Załącznik

do Uchwały Nr XLII/347/2014

Rady Dzielnicy VI Bronowice z dnia 24 kwietnia 2014 r.

zawierający uwagi od numeru 1 do numeru 11

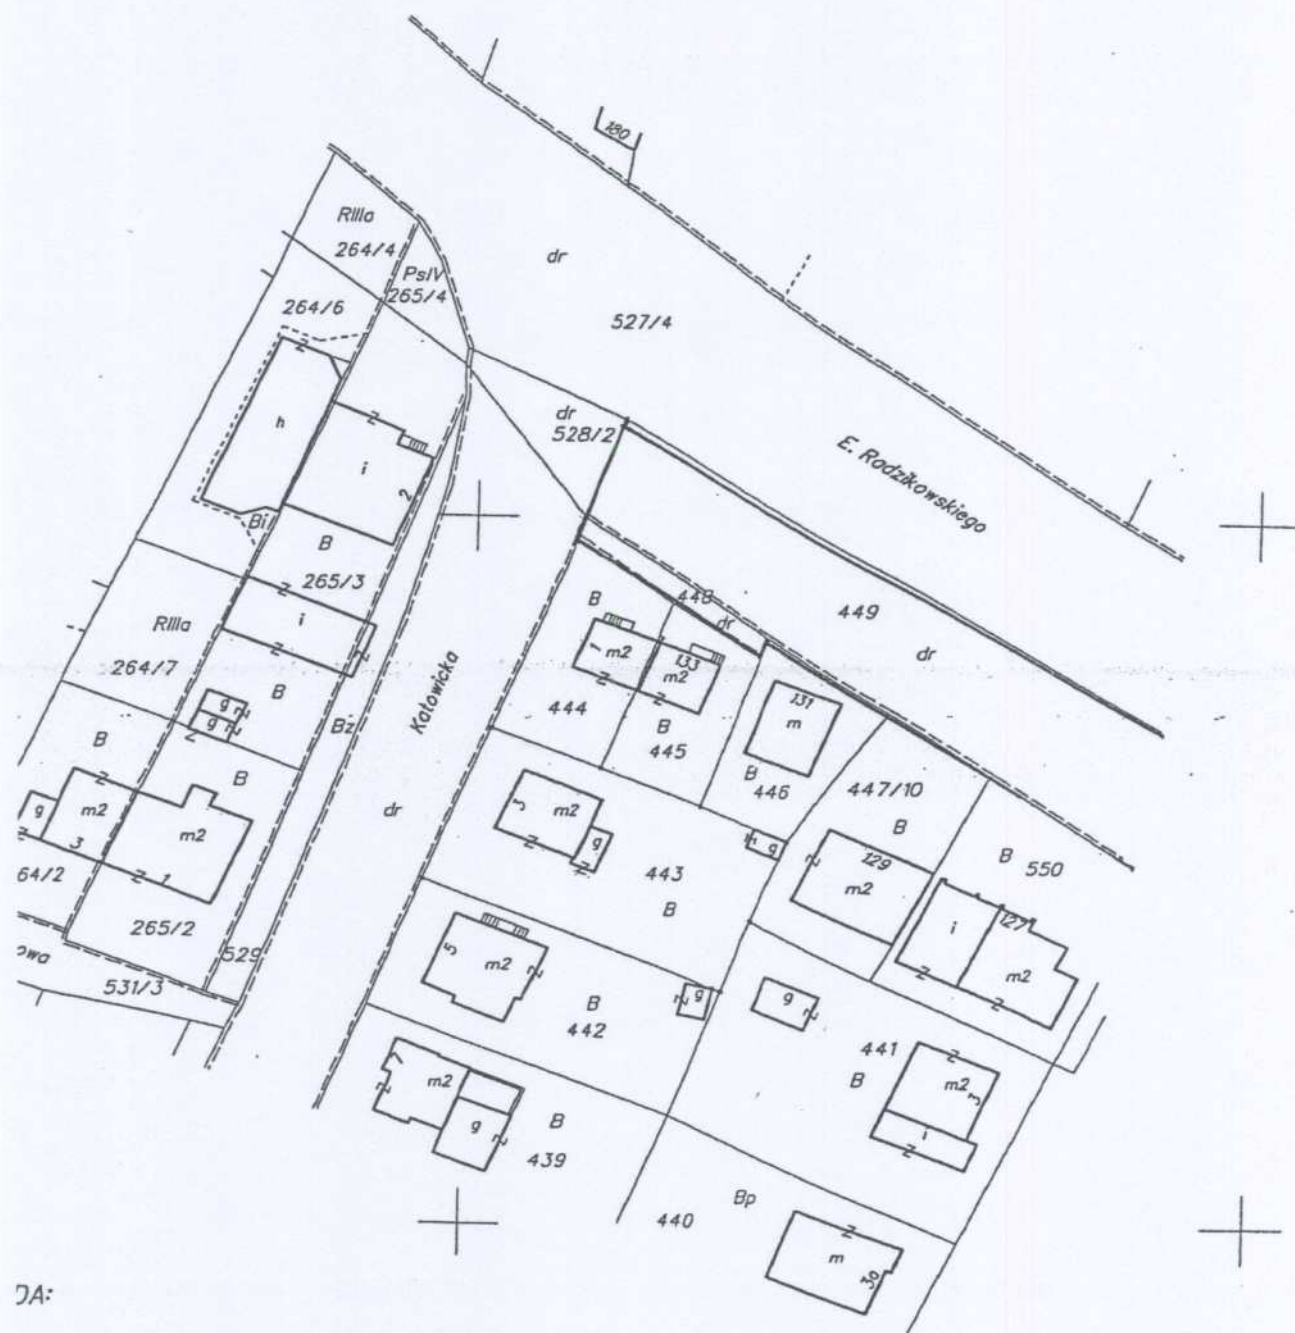
Wnioskujemy o wyznaczenie pasa obudowy ul. Radzikowskiego, pomiędzy ul Katowicką a Groszkową w taki sposób aby nie był on konsumowany przez drogę dojazdową do nieruchomości położonych przy ul. Radzikowskiego 131 i 133 i był zgodny z charakterem jednostek ewidencyjnych. Poszerzenie pasa o 10 m. nie będzie stanowiło precedensu dla tego obszaru ponieważ w kierunku północnym pas obudowy ul. Pasternik (przedłużenie Radzikowskiego) został poszerzony do 120 i 240 m. (U) natomiast w kierunku południowym w odległości około 100 m pas obudowy ul. Radzikowskiego został poszerzony do 100 m a wysokość maks. zabudowy to 36 m.

W innych miejscach ul. Radzikowskiego i Pasternik pas drogowy obejmuje drogi dojazdowe do nieruchomości ale pomiędzy ul. Katowicką i Groszkową droga dojazdowa nie została wrysowana na mapie w pasie drogowym. Pomiędzy ul. Katowicką a Groszkową droga zajmuje ok. 12 m. z zaproponowanych 50 m. pasa obudowy, przy tak utrzymanym zapisie pas obudowy będzie wynosił zaledwie 38 metrów, a przyszły budynek na działce 443 będzie w połowie mógł mieć 16 a w połowie 9 metrów wysokości.

Jeżeli poszerzenie pasa jest niemożliwe wnioskujemy o taki zapis dzięki któremu pas obudowy w tym przypadku będzie dotyczył tylko działek budowlanych i będzie zgodny z liniami dzielącymi jednostki ewidencyjne.
